Régularisation des crues du bassin versant du lac Kénogami

Étude d'impact sur l'environnement

Errata

- Volume 1 – Vue d'ensemble

Figure 1 : Régimes hydrologiques actuel et prévu dans la rivière Pikauba
(figures 6-1a, 6-1b et 6-1c corrigées)

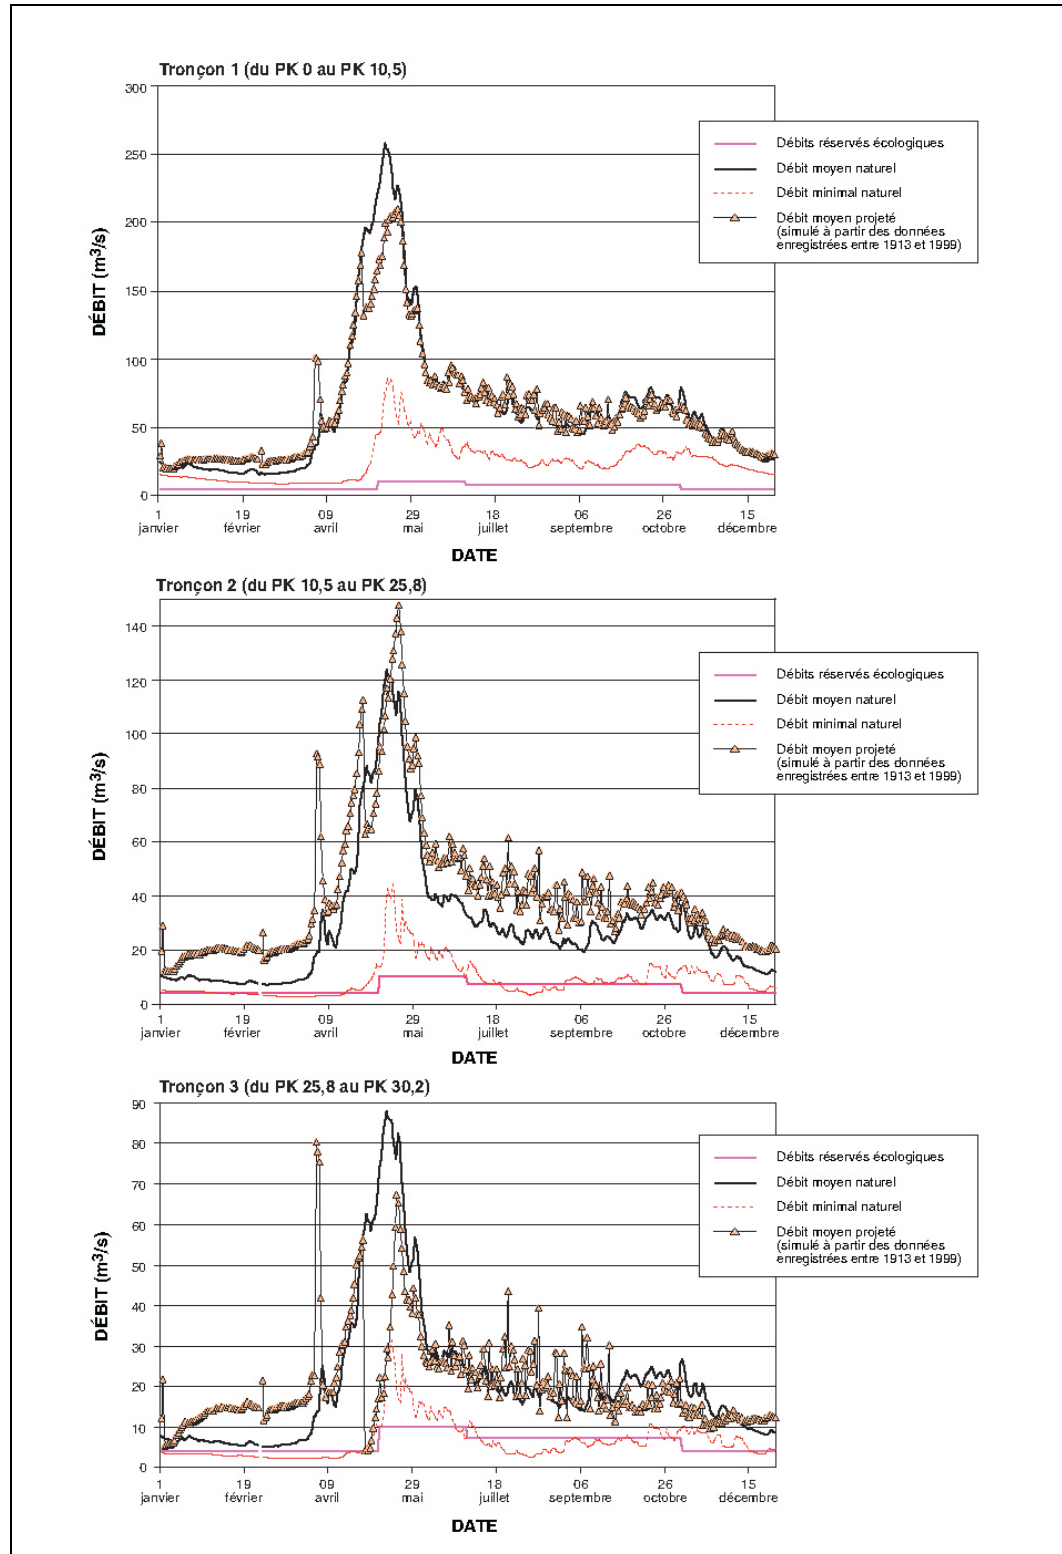
- Page 6-2, figures 6-1a, 6-1b, et 6-1c : ces trois graphiques présentant les régimes hydrologiques actuel et prévu dans trois tronçons de la rivière Pikauba sont remplacés par la figure 1, page suivante.
